柏崎刈羽原子力発電所6及び7号炉 審査資料	
資料番号	KK67-009 R01
提出年月日	2022年 2月18日

柏崎刈羽原子力発電所6号及び7号炉  
原子炉設置変更許可申請  
【所内常設直流電源設備（3系統目）設置】  
指摘事項に対する回答

2022年 2月18日（金）  
東京電力ホールディングス株式会社

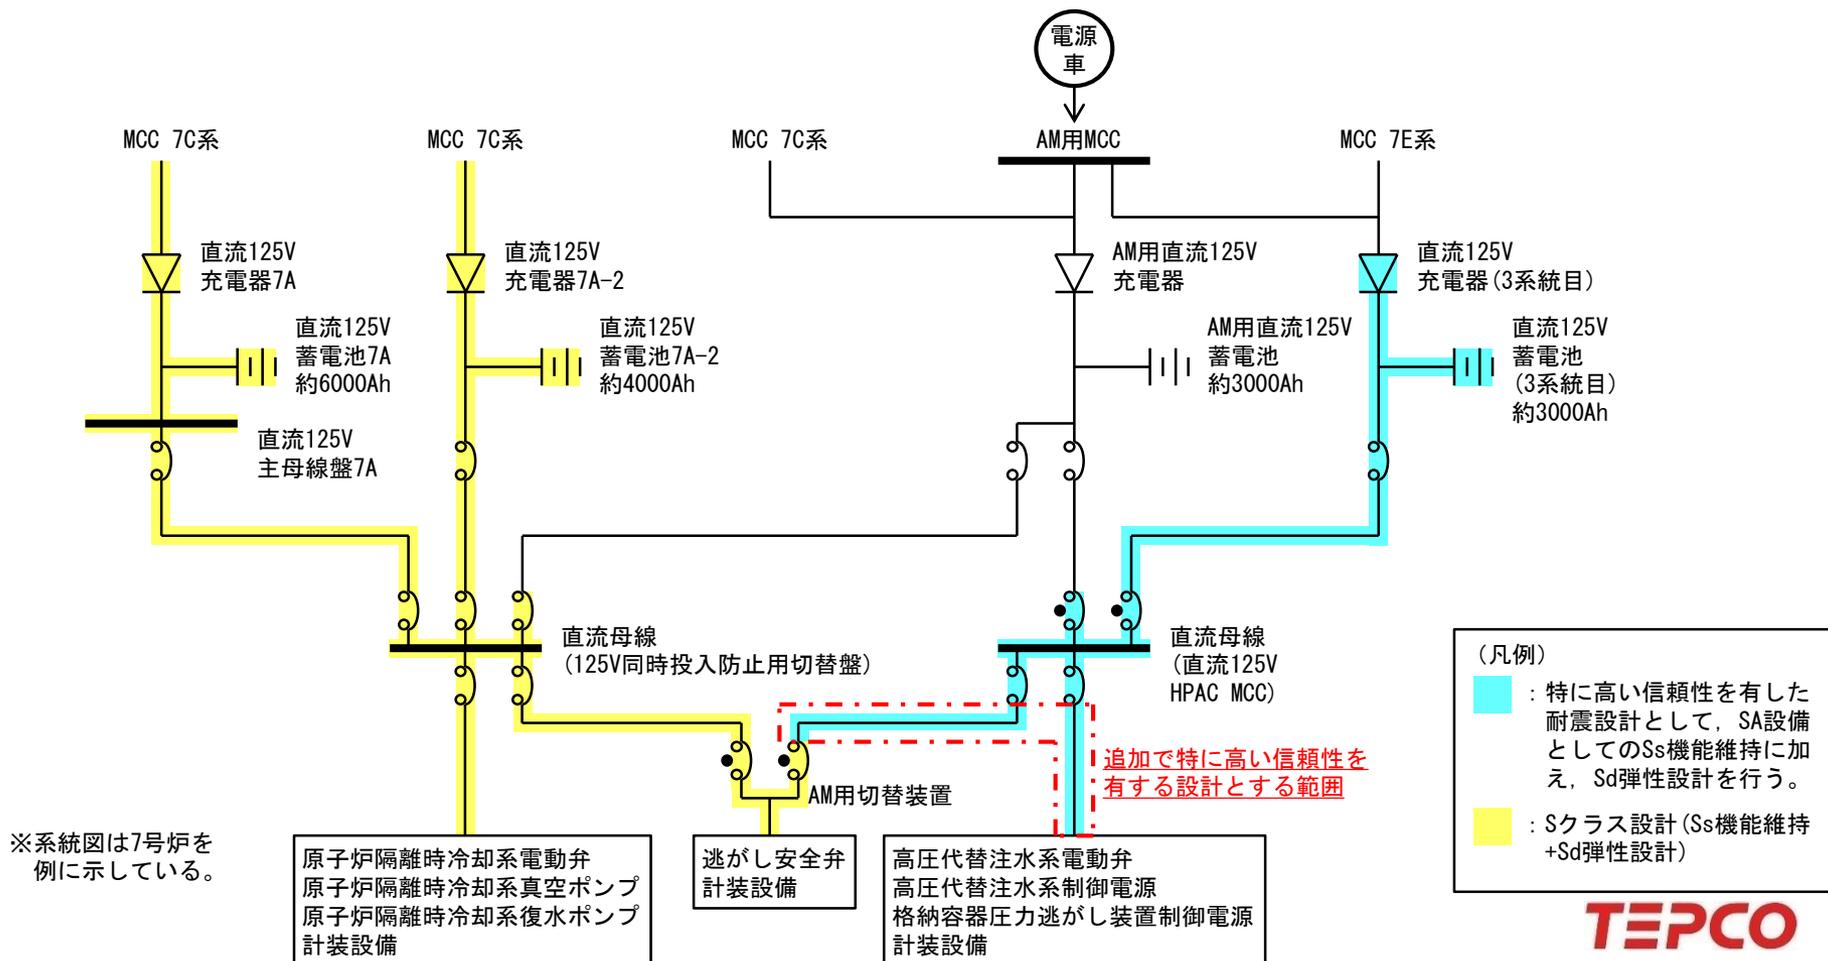
非常用ディーゼル発電機や他のSA系統の電源等との位置的分散についても、57条の適合方針として記載することを検討すること。

- 所内常設直流電源設備（3系統目）の直流125V蓄電池（3系統目）は、原子炉建屋内に設置することで、コントロール建屋内の蓄電池（非常用）と共通要因によって同時に機能を損なわないよう位置的分散を図る設計とする。また、所内常設直流電源設備（3系統目）の直流125V蓄電池（3系統目）は、原子炉建屋内の非常用ディーゼル発電機、AM用直流125V蓄電池及びAM用直流125V充電器と異なる区画に設置することで、原子炉建屋内に設置する非常用ディーゼル発電機、AM用直流125V蓄電池及びAM用直流125V充電器並びに屋外の原子炉建屋から離れた場所に保管する可搬型直流電源設備の電源車と共通要因によって同時に機能を損なわないよう位置的分散を図る設計とする。
- 所内常設直流電源設備（3系統目）は、蓄電池から直流母線までの系統において、独立した電路で系統構成することにより、非常用直流電源設備の蓄電池から直流母線までの系統、常設代替直流電源設備の蓄電池から直流母線までの系統及び可搬型直流電源設備の電源車から直流母線までの系統に対して、独立性を有する設計とする。
- これらの位置的分散及び電路の独立性によって、所内常設直流電源設備（3系統目）は非常用直流電源設備、常設代替直流電源設備及び可搬型直流電源設備に対して独立性を有する設計とする。

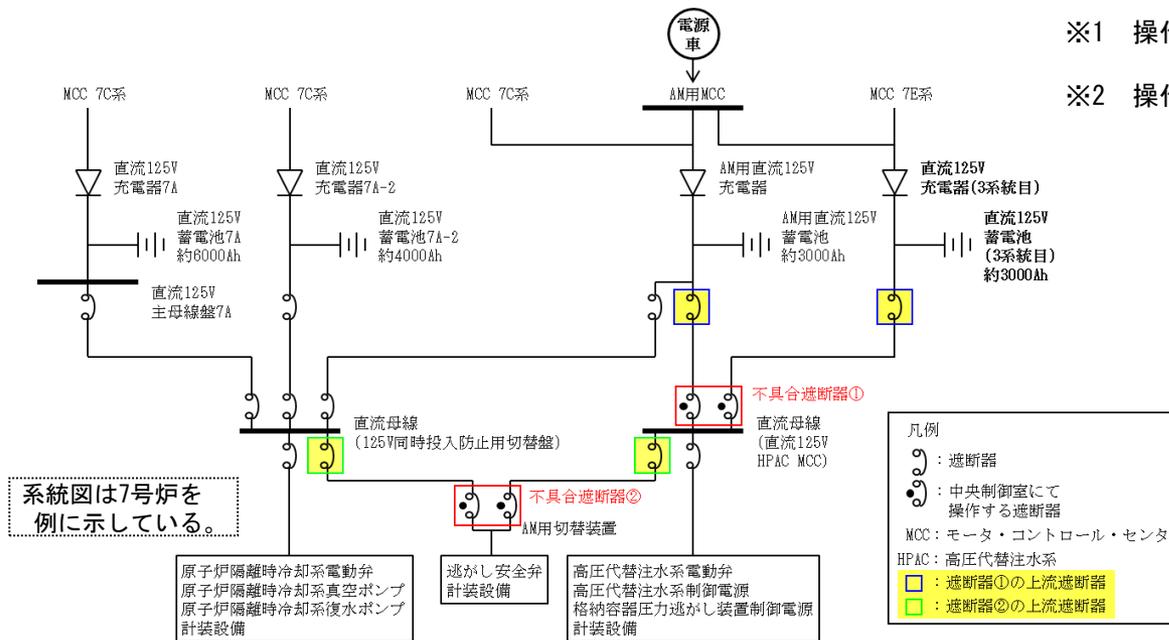
SAの個別条文として選定している5条文を選定した理由について、46条が含まれていない理由も含めて、改めて整理し必要に応じて修正すること。

今回申請する電源設備以外の重大事故等対処設備における個別設備の一部については、申請内容により既許可の基準適合性確認結果に影響を与えるものではなく、本申請との関連性はないが、既許可申請書において、関係する直流電源設備を参照している。所内常設直流電源設備（3系統目）は常設代替直流電源設備及び可搬型直流電源設備と同じ設備に給電することから、既許可申請書に常設代替直流電源設備及び可搬型直流電源設備の記載がある箇所については、下記の通り、電源供給元に所内常設直流電源設備（3系統目）の記載の追加を行う。

条文 (設置許可基準)		設備 記載見直し 箇所の有無	手順 記載見直し 箇所の有無	補足
第45条	原子炉冷却材圧力バウンダリ高圧時に発電用原子炉を冷却するための設備	有	有	本申請は既存設備に変更はなく、及びそれらの運用の変更は伴わず、重大事故等対処施設に係る既設置許可の基準適合性確認結果に影響を与えるものではないが、既許可申請書に記載のある常設代替直流電源設備及び可搬型直流電源設備に対して所内常設直流電源設備（3系統目）の記載の追加を行う。
第52条	水素爆発による原子炉格納容器の破損を防止するための設備			
第53条	水素爆発による原子炉建屋等の損傷を防止するための設備			
第54条	使用済燃料貯蔵槽の冷却等のための設備			
第58条	計装設備			
第46条	原子炉冷却材圧力バウンダリを減圧するための設備	無	有	本申請は既存設備に変更はなく、及びそれらの運用の変更は伴わず、重大事故等対処施設に係る既設置許可の基準適合性確認結果に影響を与えるものではないが、所内常設直流電源設備（3系統目）から既存設備へ給電が可能になることから、手順側に所内常設直流電源設備（3系統目）の記載の追加を行う。
第48条	最終ヒートシンクへ熱を輸送するための設備			
第50条	原子炉格納容器の過圧破損を防止するための設備			
第51条	原子炉格納容器下部の熔融炉心を冷却するための設備			
第57条	電源設備	(関連条文)	(関連条文)	代替電源（直流）に関係する条文であり、設備要求を満足することを確認する必要があることから、本条文を適用し、変更する。
その他の条文		無	無	本申請は既存設備に変更はなく、及びそれらの運用の変更は伴わないことから、既設置許可の基準適合性確認結果に影響を与えるものではない。

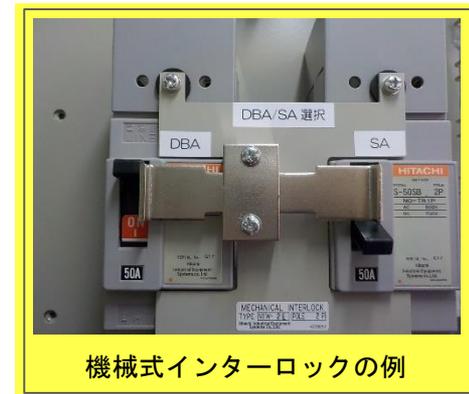
遮断器の切替について、機械式インターロック等があると聞いているが、手順で「切」としている遮断器が動作せず、切替不能な場合の対応・手順について検討すること。

所内常設直流電源設備（3系統目）による給電手順において遮断器の不具合が発生し、切替ができない場合は以下の対応を実施する。

- ・中央制御室の操作スイッチでの遠隔による切替ができない場合（①の遮断器）は、原子炉建屋（非管理区域）にて遮断器の手動による切替操作を実施する。
- ・手動による切替ができない場合（①及び②の遮断器）は上流の電路の遮断器の開放※1，同時投入防止装置（機械式インターロック等）の取り外し※2，治具等による不具合遮断器のバイパス※2等の操作を組み合わせて切替を実施する。

- ※1 操作場所：原子炉建屋（非管理区域）  
またはコントロール建屋（非管理区域）
- ※2 操作場所：中央制御室  
または原子炉建屋（非管理区域）

※系統図は7号炉を例に示している。

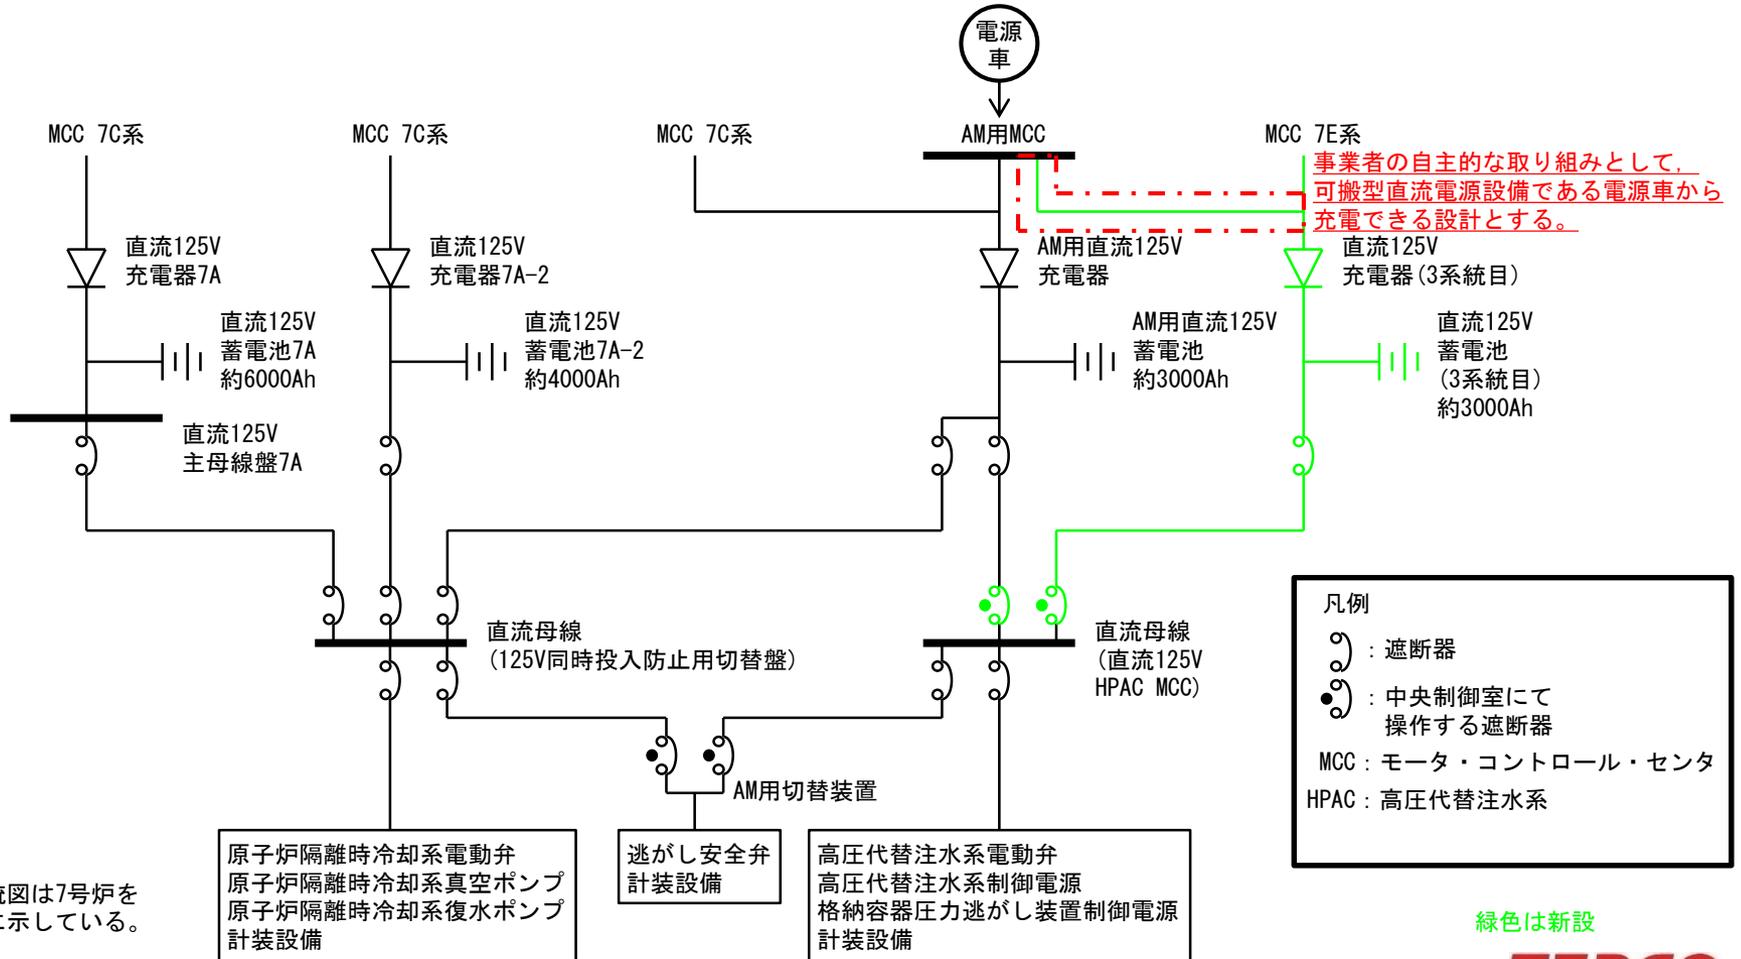
第三電源が枯渇した場合の可搬型からの対応・手順について検討すること。
